2008年6月吉日
東洋バルブ株式会社

3方ボールバルブ設計変更のお知らせ

この度、弊社では3方ボールバルブ(弊社型式:BB-3N)につきまして、設計変更させていただきましたことになりましたのでお知らせいたします。

新製品	廃番製品
RB-3N	BB-3N

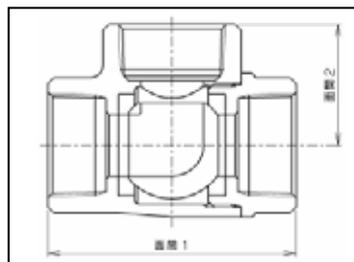
・本体材質、仕様条件の変更

新製品	廃番製品(現行製品)
材 料	黄銅 (C3771BE)	青銅 (CAC406)
圧力温度範囲	常温の水・油・ガス 2.75MPa 150 以下の水・油・ガス 0.69MPa (ガスは毒性ガス・可燃性ガスを除く)	常温の水・油・ガス 2.8MPa (ガスは毒性ガス・可燃性ガスを除く)

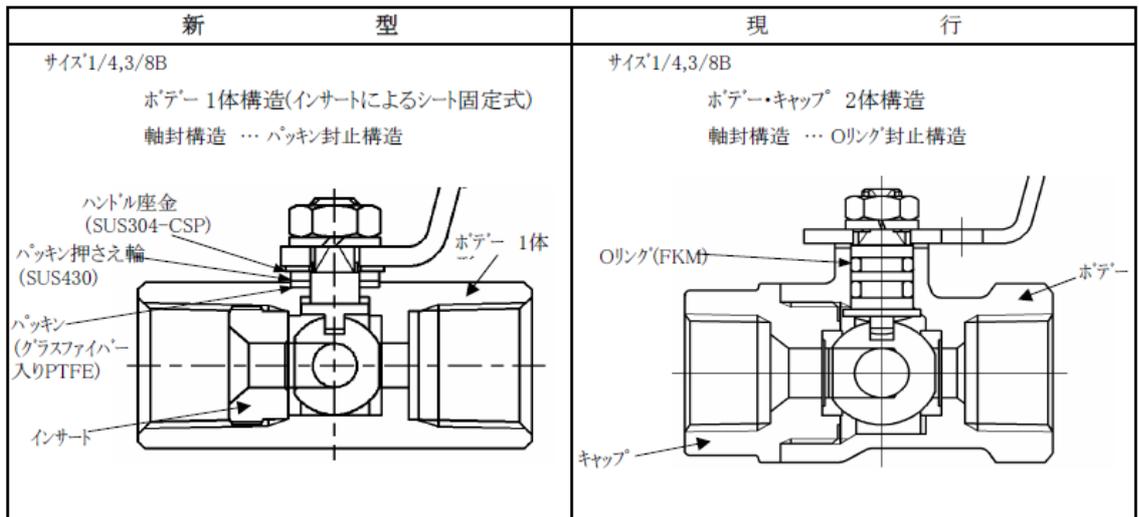
・サイズ 1/4B,3/8B のボディー構造と軸封止構造の変更

1/2B 以上は構造の変更はございません。
